MĚSTSKÁ ČÁST PRAHA ČAKOVICE

Věc: Metropolitní plán - připomínky

Nový územní plán Prahy - Metropolitní plán - opakované připomínkování

Připomínky k návrhu Metropolitního plánu 2022

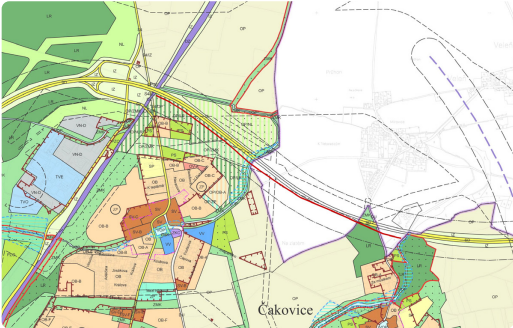
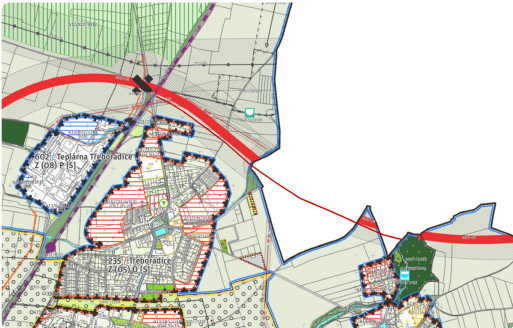
Připomínky k návrhu Metropolitního plánu 2022 / Připomínka 2907097 – Severní obchvat Třeboradic / Zásadní připomínce nebylo vyhověno s odůvodněním, že dle prověření na dopravním modelu bude mít obchvat jen minimální zátěž. Městská část považuje tento obchvat za důležitý i k vzhledem k masivnímu rozvoji regionu a nárazníkového pásma mezi Středočeským krajem a Prahou. Zakreslení této komunikace navržené paralelně s městským okruhem v jeho koridoru je nekonfliktní a jeho projednání je možné sloučit s městským okruhem. Městská část požaduje zakreslení této komunikace do Metropolitního plánu jako budoucí možnost, která v dlouhé době trvání metropolitního plánu může pokrýt i případné nové či neočekávané dopravní potřeby, které mohou vyplynout např. z živelné výstavby ve Středočeském kraji. Smyslem této komunikace je odklonit dopravu z center Miškovice a Třeboradic, kde je tranzitní doprava již dnes neúnosná. / Tuto připomínku považujeme za zásadní.

V rámci a v návaznosti na koridor Pražského okruhu bude vymezen koridor pro komunikaci mezi ulicí Na Zlaté a mimoúrovňovou křižovatkou na Pražském okruhu. Smyslem je zajistit takový průjezd k okruhu a směrem k D8, který nepovede skrz centrální část Třeboradic. /

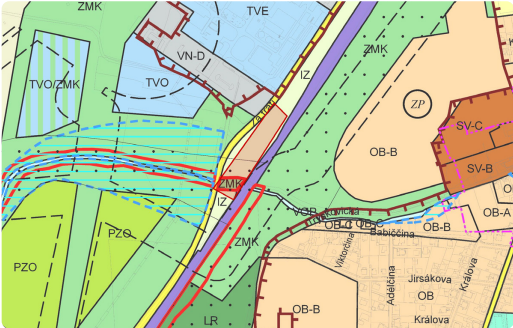
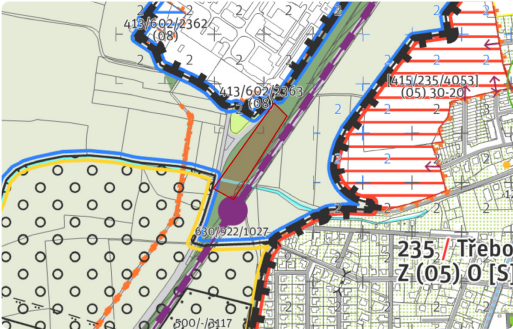
7
Připomínka 2907208 – CA/6 P+R parkoviště u železniční zastávky Praha - Třeboradice / Připomínce nebylo vyhověno. Městská část s odůvodněním nesouhlasí a na zapracování trvá. V dnešní době zajišťují tranzitní doprava ze Středočeského kraje do intravilánu městské části a dále do Letňan. Jako P+R je využíváno poddimenzované parkoviště u metra Letňany a parkoviště hypermarketů Globus a Tesco. Tato parkoviště slouží jako substituty pro nedostatečnou kapacitu P+R v okolí. Umístění nového P+R v návaznosti na novou plánovanou železniční stanici Třeboradice a na nový plánovaný sjezd z městského okruhu je z pohledu přestupu na MHD ideální. Zakreslení takové rezervy do územního plánu nepředjímá okamžitou realizaci, ale nekonfliktním způsobem umožňuje jako rezerva rychlá řešení v budoucnu. / Městská část trvá na zapracování a připomínku považuje za zásadní.

Požadavku bude vyhověno. Požadavek byl komplexně prověřen v kontextu všech došlých vyjádření a vážení veřejných zájmů a byl pořizovatelem vyhodnocen jako relevantní. Návrh bude upraven a opakovaně veřejně projednán.

Bude vymezeno jako návrh (ne územní rezerva) a VPS. Území odpovídá požadavkům na zřízení P+R, přestože se tato lokalita primárně nesleduje. Kapacita bude stanovena nižší než 500. /

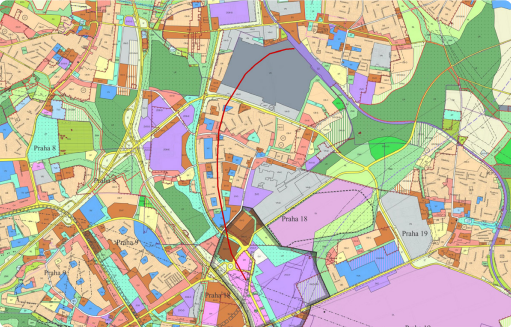
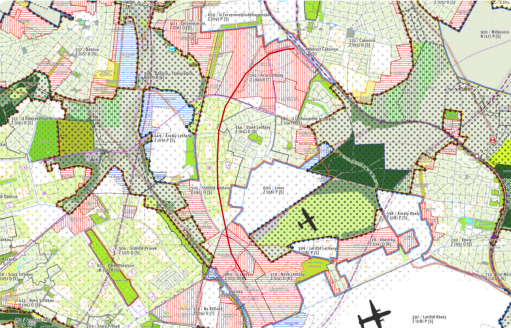
Připomínka 2907217 – CA/7 Prodloužení trasy metra linky C do Čakovice / Připomínce nebylo vyhověno. Městská část s odůvodněním nesouhlasí a na zapracování trvá. Připravované změny územního plánu počítají se zásadním rozvojem a navýšením počtu obyvatel v této oblasti, která má předpoklad stát se regionálním centrem. Důkazem jsou kontribuční smlouvy o spolupráci, které daný rozvoj potvrzují a kde jsou zapracované požadavky na rozšíření linky metra až k nádraží Čakovice. Signatáři těchto smluv budou spolu s investorem Městská část Praha-Čakovice, Městská část Praha 18 – Letňany a Hl. m. Praha. Po realizaci se nebude jednat o periferní polohu, ale regionální centrum a vybudování této linky metra nebude v žádném případě generovat žádnou dopravní zátěž, ale naopak vzniklé zátěži uleví. Vedlejším efektem bude zpřístupnění metra pěší docházkou nejen pro Čakovice a plánovanou čtvrť Avia City, ale i pro velké množství stávajících obyvatel z letňanského sídliště. Městská část požaduje zapracování trasování metra do území nádraží Čakovice. / Tuto připomínku považuje městská část za zásadní.

Nebude vyhověno. Požadavek byl komplexně prověřen v kontextu došlých vyjádření s cílem dosažení obecně prospěšného souladu veřejných a soukromých zájmů na rozvoji území a byl vyhodnocen negativně. Nebude vyhověno z koncepčních / metodických důvodů.

Prodloužení metra C je ekonomicky neopodstatněné. Trasa C metra není systémově uzavřena žádnému směru budoucího pokračování a v budoucnu tedy její pokračování není znemožněno. Metropolitní plán navrhuje obsluhu území novými tramvajovými tratěmi. /

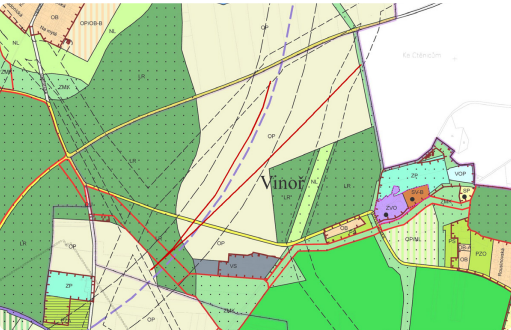
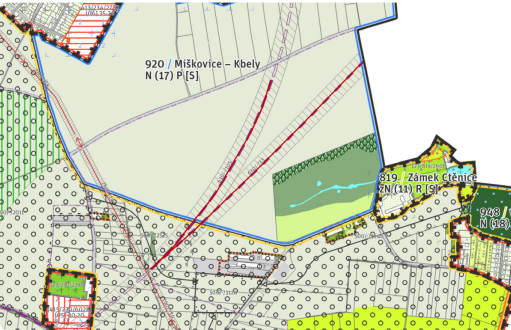
Připomínka 2907232 – Rezerva pro VRT – Miškovice – Kbely / Postoj MČ je dlouhodobě pozitivní k liniovým dopravním stavbám. Pro ochranu svých občanů před hlukem (zejména pak kumulovaným hlukem) požadujeme prodloužit podzemní trasu rezervy pro VRT až na hranici území MČ Praha-Čakovice. Vzhledem k již známým výškovým variantám stavby č. 520 SOKP je zjevné, že VRT musí SOKP křížit v nižší výškové úrovni a podzemní vedení je tedy i z tohoto důvodu žádoucí.

Nebude vyhověno. Požadavek byl komplexně prověřen v kontextu došlých vyjádření s cílem dosažení obecně prospěšného souladu veřejných a soukromých zájmů na rozvoji území a byl vyhodnocen negativně. Nebude vyhověno z koncepčních / metodických důvodů.

Požadavku nebude vyhověno, jedná se o koridor územní rezervy přebíraný z nadřazené dokumentace, přesné rozsahy tunelových úseků budou dále prověřovány. Vedení tunelu v nezastavěném území z ekonomických ani z výškových důvodů není odůvodnitelné. Realizovat tunely lze i bez přímého vymezení. /

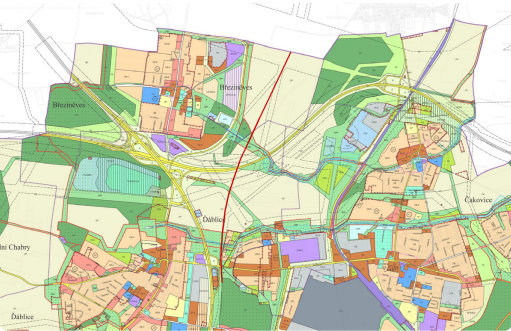
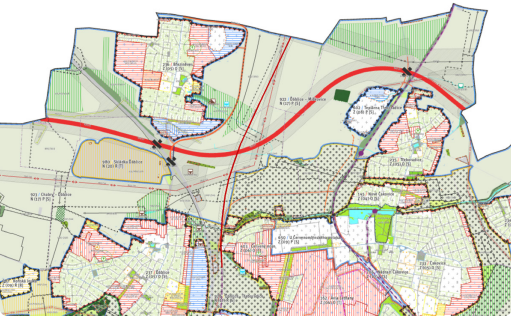
Připomínka 2907275 – Rezerva pro vrt – Ďáblice – Červený mlýn / Připomínce nebylo vyhověno. Městská část s odůvodněním nesouhlasí a na zapracování trvá. Vedení VRT nad zemí v této lokalitě je díky výškové kolizi se stavbou č. 520 SOKP zcela ohrožující zájmy obyvatel v této lokalitě. VRT by v této lokalitě měla být vedena v podzemí, a to zejména z důvodu kumulovaného hluku generovaného dalšími přilehlými liniovými stavbami.

Nebude vyhověno. Požadavek byl komplexně prověřen v kontextu došlých vyjádření s cílem dosažení obecně prospěšného souladu veřejných a soukromých zájmů na rozvoji území a byl vyhodnocen negativně. Nebude vyhověno z koncepčních / metodických důvodů.

Koridor je vymezen v návaznosti na nadřazenou dokumentaci a rozsah tunelových úseků odpovídá podrobnému prověření. Vedení tunelu v nezastavěném území není ani z výškových důvodů odůvodnitelné. Realizace tunelů je možná i bez přímého vymezení. /

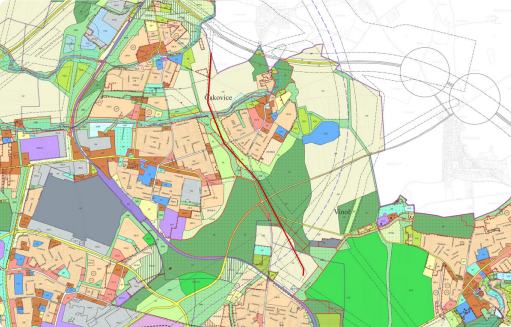
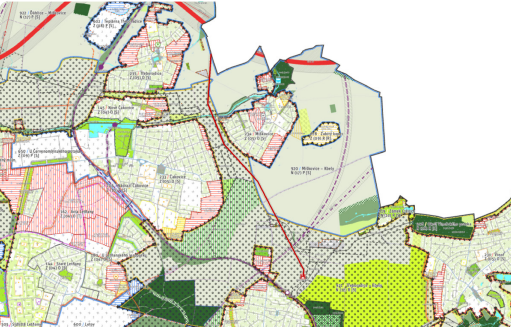
Připomínka 2907276 – Změna vedení VVN z nadzemního na podzemní / Připomínce nebylo vyhověno. Městská část s odůvodněním nesouhlasí a na zapracování trvá. Naše městská část není ani periferie ani volná krajina. Jedná se o plnohodnotnou součást Hlavního města Prahy. Umístěním nadzemního vedení by došlo k zásadnímu znehodnocení krajinného rázu a degradace vzácných rekreačních zelených ploch na energetické koridory. Takové estetické znečištění našeho životního prostředí nelze zdůvodnit pouhým navýšením nákladů vlastníka distribuční sítě. Umístění pod zem, nejen že není k životnímu prostředí nešetrné, ale je tomu právě naopak.

Nebude vyhověno. Požadavek byl komplexně prověřen v kontextu došlých vyjádření s cílem dosažení obecně prospěšného souladu veřejných a soukromých zájmů na rozvoji území a byl vyhodnocen negativně. Nebude vyhověno z koncepčních / metodických důvodů.

Požadavku nebude vyhověno. Vedení sítě 110 kV v otevřené krajině pod zemí není ekonomicky opodstatnitelné. V ÚP je trasa vymezena jako územní rezerva, Metropolitní plán vymezuje totožnou trasu, při západním okraji Miškovic je však oddálen od obytné zástavby, částečně ve společné trase s VTL plynovodem. /

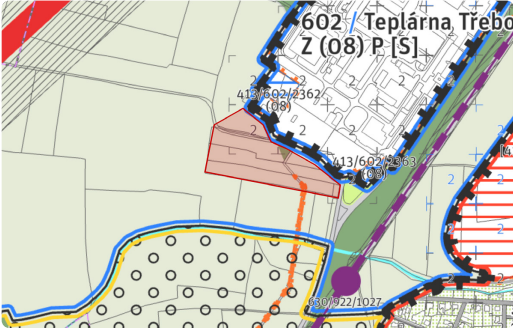
Připomínka 2907278 – Odstranění plochy pro recyklaci odpadu / Za zpracování připomínky městská část děkuje. Městská část je správcem většiny pozemků a ráda by vytvořila v návaznosti prostory k ekonomické aktivitě, tak aby nedošlo k znehodnocení pozemků ve vlastnictví Hl. m. Prahy. Z těchto důvodů městská část žádá v lokalitě 602 Teplárna Třeboradice o vznik rozvojové plochy na jižní čisti teplárny, která bude sloužit jako rezerva k podnikání a k ekonomické aktivitě ve městě.

Požadavek bude zohledněn a bude mu vyhověno v souladu s vypořádáním všech obdržených vyjádření a jejich vyhodnocení. Požadavek byl komplexně prověřen v kontextu všech obdržených vyjádření a vážení veřejných zájmů a byl pořizovatelem vyhodnocen jako relevantní. Požadavku bude vyhověno částečně. Návrh bude upraven a opakovaně veřejně projednán.

Bude vyhověno částečně, bude vymezena zastavitelná plocha v kontinuitě s platným územním plánem, navazující na stabilizované území lokality 602 / Teplárna Třeboradice. /

Připomínka 2907097 – Severní obchvat Třeboradic

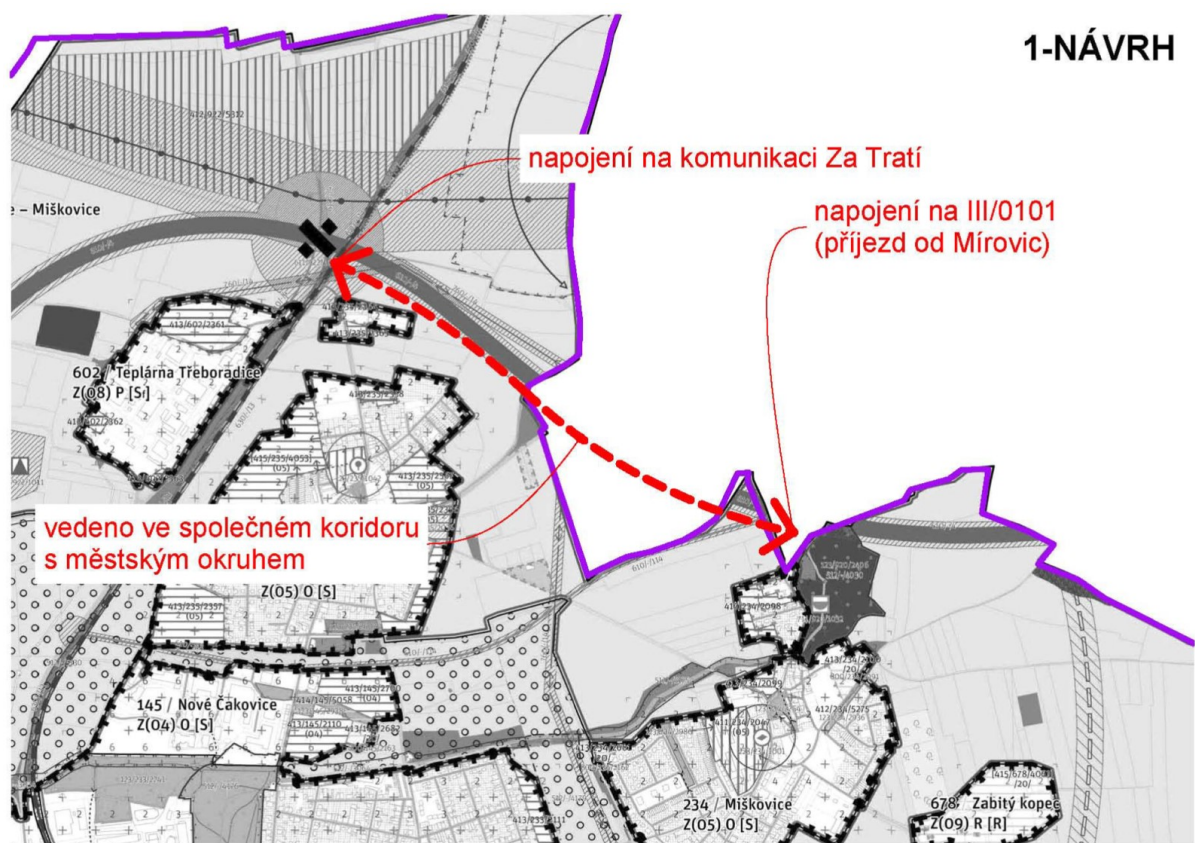
Zásadní připomínce nebylo vyhověno s odvodněním, že dle prověření na dopravním modelu městská část považuje tento obchvat za důležitý i k vzhledem k masivnímu rozvoji regionu a nárazníkového pásma mezi Středočeským krajem a Prahou. Zakreslení této komunikace navržené paralelně s městským okruhem v jeho koridoru je nekonfliktní a jeho projednání je možné sloučit s městským okruhem. Městská část požaduje zakreslení této komunikace jako budoucí možnost, která v dlouhé době trvání metropolitního plánu může pokrýt i případné nové či neočekávané dopravní potřeby, které mohou vyplynout např. z živelné výstavby ve Středočeském kraji. Smyslem této komunikace je odklonit dopravu z center Miškovic a Třeboradic, kde je tranzitní doprava již dnes neúnosná. Tuto připomínku považujeme za zásadní.

Připomínka 2907208 – CA/6 P+R parkoviště u železniční zastávky Praha-Třeboradice

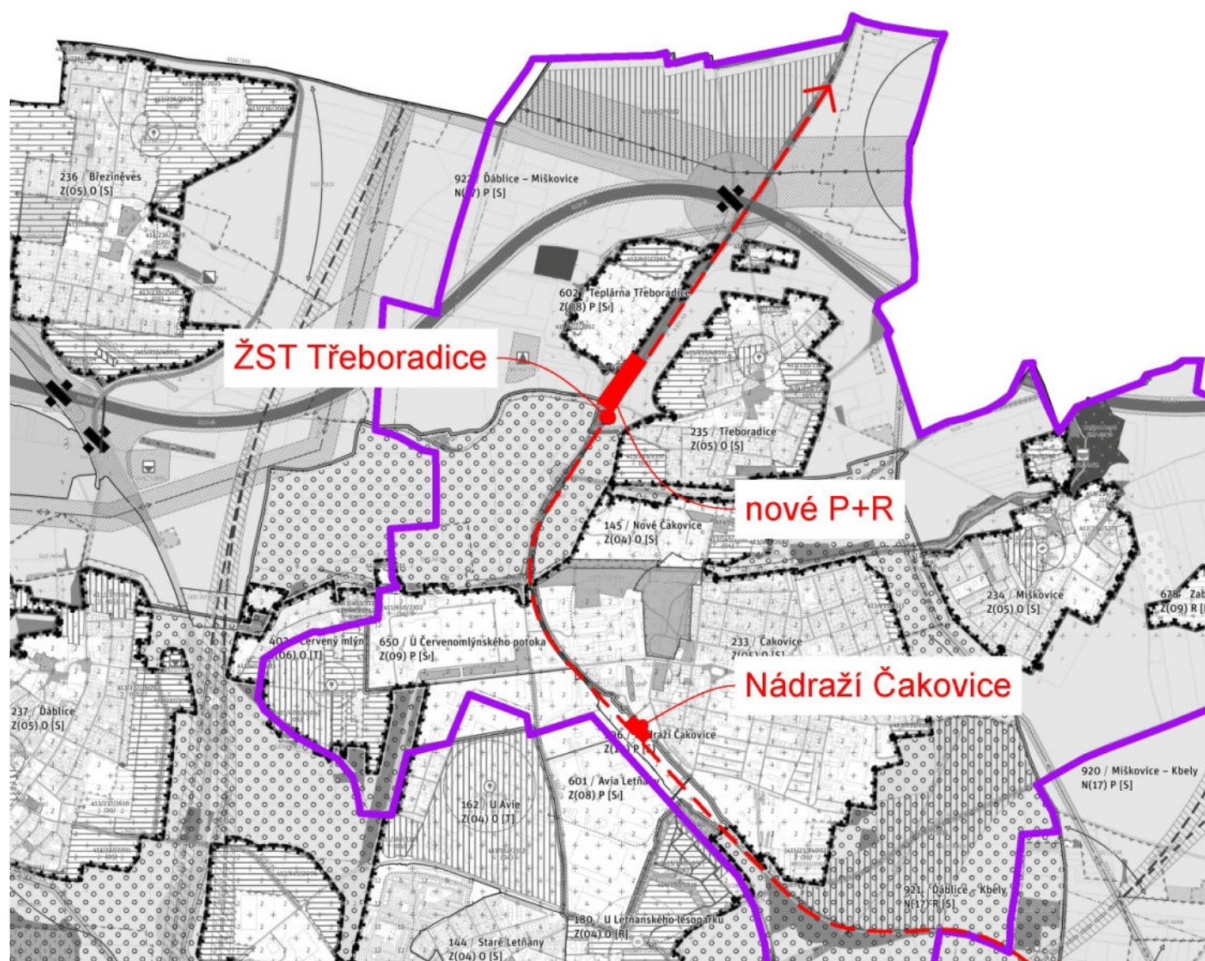
Připomínce nebylo vyhověno. Městská část s odůvodněním nesouhlasí a na zapracování trvá. V dnešní době zajišťuje tranzitní doprava ze Středočeského kraje do intravilánu městské části a dále do Letňan. Jako P+R je využíváno poddimenzované parkoviště u metra Letňany a parkoviště hypermarketů Globus a Tesco. Tato parkoviště slouží jako substituty pro nedostatečnou kapacitu P+R v okolí. Umístění nového P+R v návaznosti na novou plánovanou železniční stanici Třeboradice a na nový plánovaný sjezd z městského okruhu je z pohledu přestupu na MHD ideální. Zakreslení takové rezervy do územního plánu nepředjímá okamžitou realizaci, ale nekonfliktním způsobem umožňuje jako rezerva rychlá řešení v budoucnu. Tuto připomínku považujeme za zásadní.

Připomínka 29007217 – CA/7 Prodloužení trasy metra linky C do Čakovic

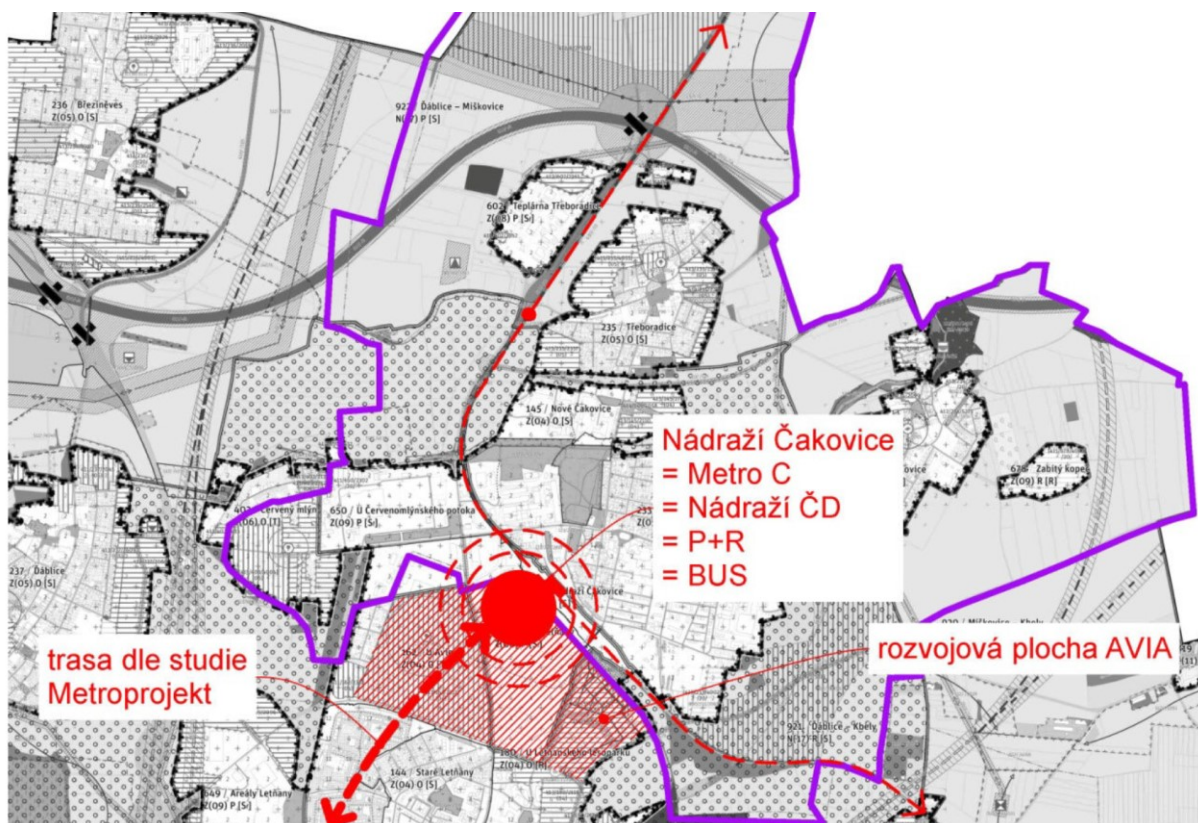
Připomínce nebylo vyhověno. Městská část s odůvodněním nesouhlasí a na zapracování trvá. Připravované změny územního plánu počítají se zásadním rozvojem a navýšení počtu obyvatel v této oblasti, která má předpoklad stát se regionálním centrem. Důkazem jsou kontribuční smlouvy o spolupráci, které daný rozvoj potvrzují a kde jsou zapracované požadavky na rozšíření linky metra až k nádraží Čakovice. Signatáři těchto smluv budou spolu s investorem Městská část Praha-Čakovice, Městská část Praha 18 – Letňany a Hl. m. Praha. Po realizaci se nebude jednat o periferní polohu, ale regionální centrum a vybudování této linky metra nebude v žádném případě generovat žádnou dopravní zátěž, ale naopak vzniklé zátěži uleví. Vedlejším efektem bude zpřístupnění metra pěší docházkou nejen pro Čakovice a plánovanou čtvrtí Avia City, ale i pro velké množství stávajících obyvatel z letňanského sídliště. Tuto připomínku považuje městská část za zásadní.

Připomínka 2907232 – Rezerva pro VRT – Miškovice – Kbely

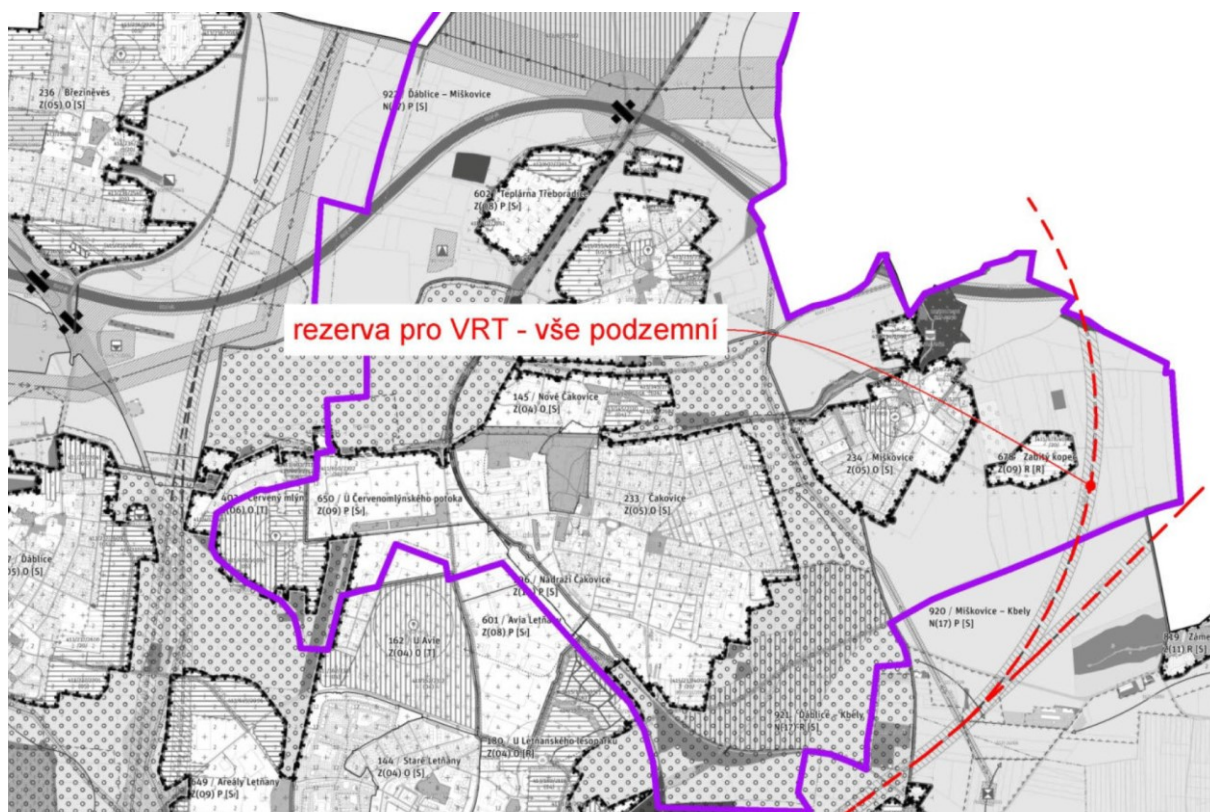
Připomínce nebylo vyhověno. Městská část s odůvodněním nesouhlasí a na zapracování trvá. Postoj MČ je dlouhodobě pozitivní k liniovým dopravním stavbám. Pro ochranu svých občanů před hlukem (zejména pak kumulovaným hlukem) požadujeme prodloužit podzemní trasu rezervy pro VRT až na hranici území MČ Praha-Čakovice. Vzhledem k již známým výškovým variantám stavby č. 520 SOKP je zjevné, že VRT musí SOKP křížit v nižší výškové úrovni a podzemní vedení je tedy i z tohoto důvodu žádoucí.

Připomínka 2907275 – Rezerva pro vrt – Ďáblice – Červený mlýn

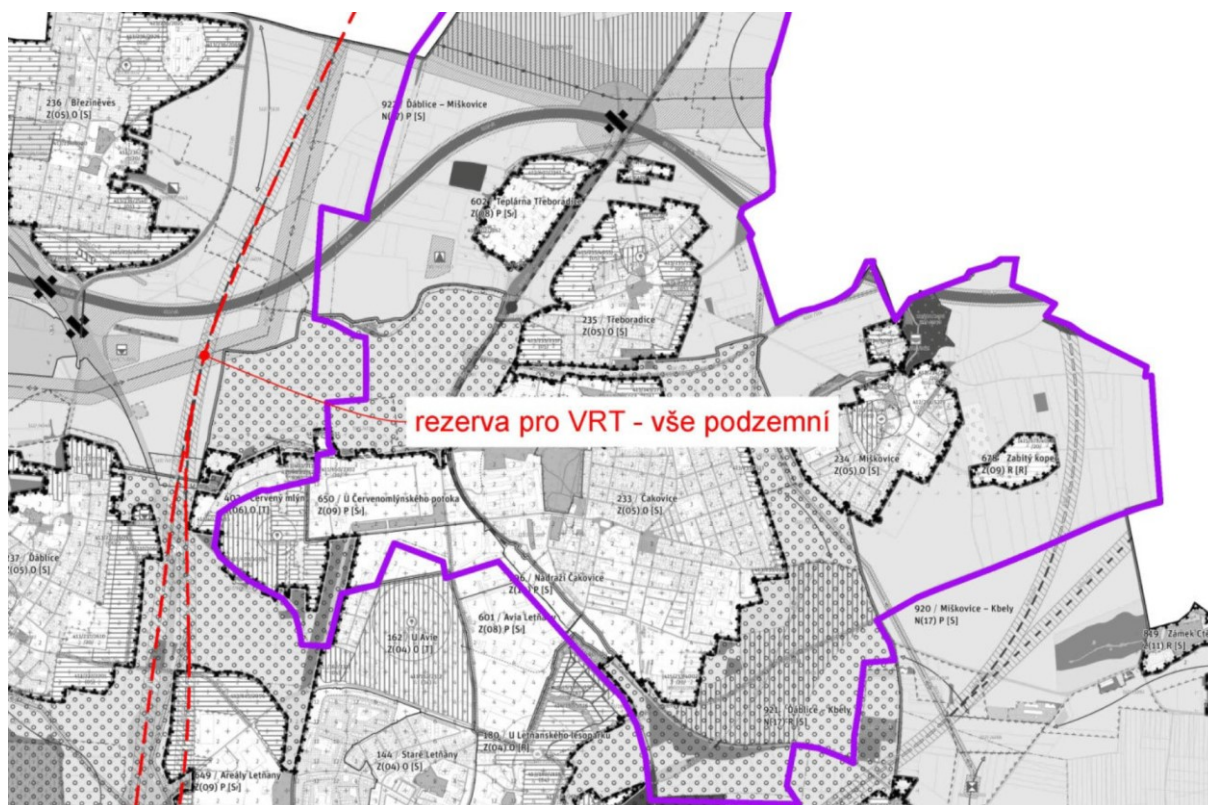
Připomínce nebylo vyhověno. Městská část s odůvodněním nesouhlasí a na zapracování trvá. Vedení VRT nad zemí v této lokalitě je díky výškové kolizi se stavbou č. 520 SOKP zcela ohrožující zájmy obyvatel v této lokalitě. VRT by v této lokalitě měla být vedena v podzemí, a to zejména z důvodu kumulovaného hluku generovaného dalšími přílehlými liniovými stavbami.
